改善箇所説明図

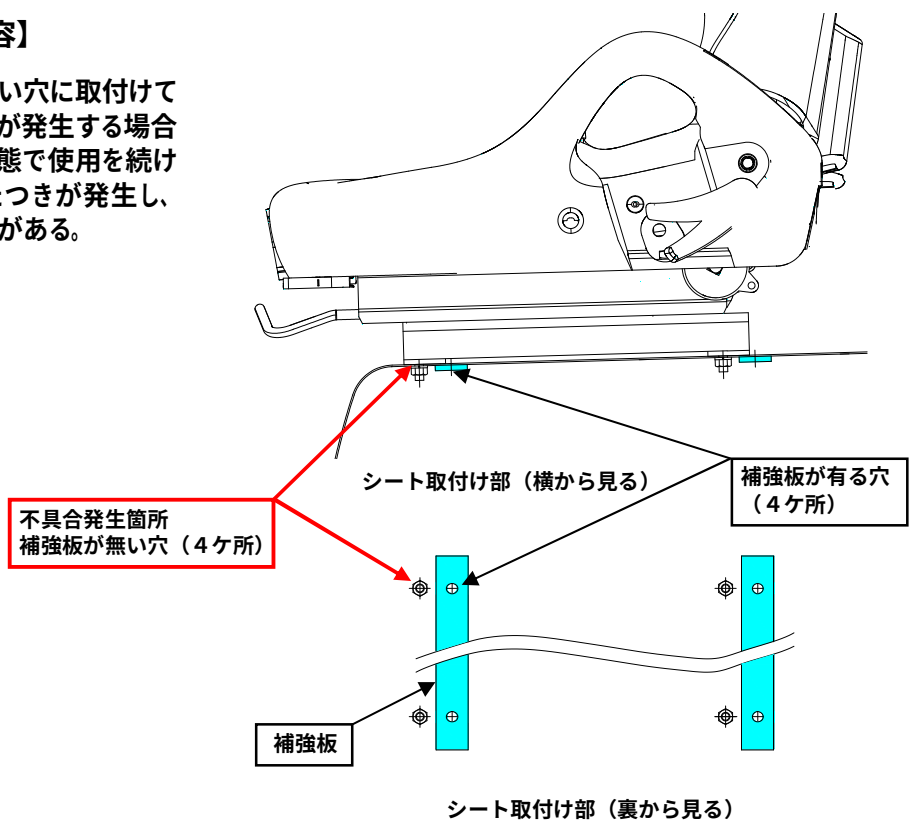
【不具合発生箇所及びその内容】

シートをボンネットの補強板が無い穴に取付けていたため、シート取付け部に亀裂が発生する場合がある。そのため、そのままの状態で使用続けると亀裂が拡大してシートにがたつきが発生し、最悪の場合、シートが外れる恐れがある。

【改善措置内容】

全車両、シート取付け位置を補強板有りの穴に変更する。補強板無しの穴は、前側2ヶ所に硬質シールを貼付けて塞ぎ、後側2ヶ所はシート取付け時に隠れるためにそのままとする。

但し、シート取付け穴に損傷があった場合は、ボンネットの交換作業を同時に実施する。
